改善箇所説明図

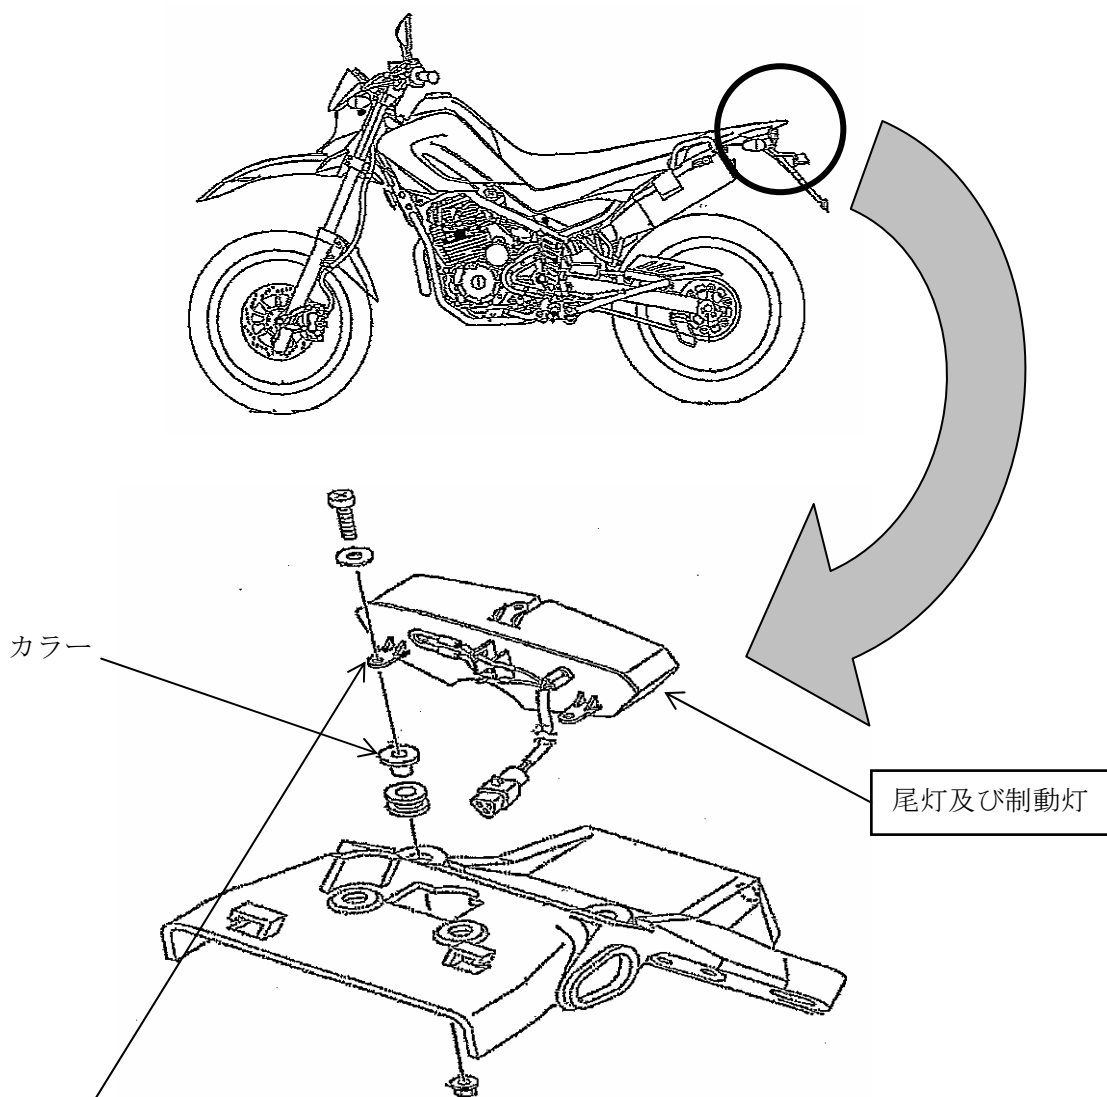
基準不適合発生箇所

尾灯及び制動灯の組付工程において、取付け部のカラーを逆に組み付けたものがある。そのため、そのまま使用を続けると、走行時の振動等により当該取付部に亀裂が生じ、最悪の場合、当該取付部が破損し、尾灯及び制動灯が脱落するおそれがある。

改善の内容： 全車両、尾灯及び制動灯を新品に交換し、カラーを正規の向きにして取付ける。

識別： 車両左側サイドスタンドブラケット付近に白ペイントを塗布する。
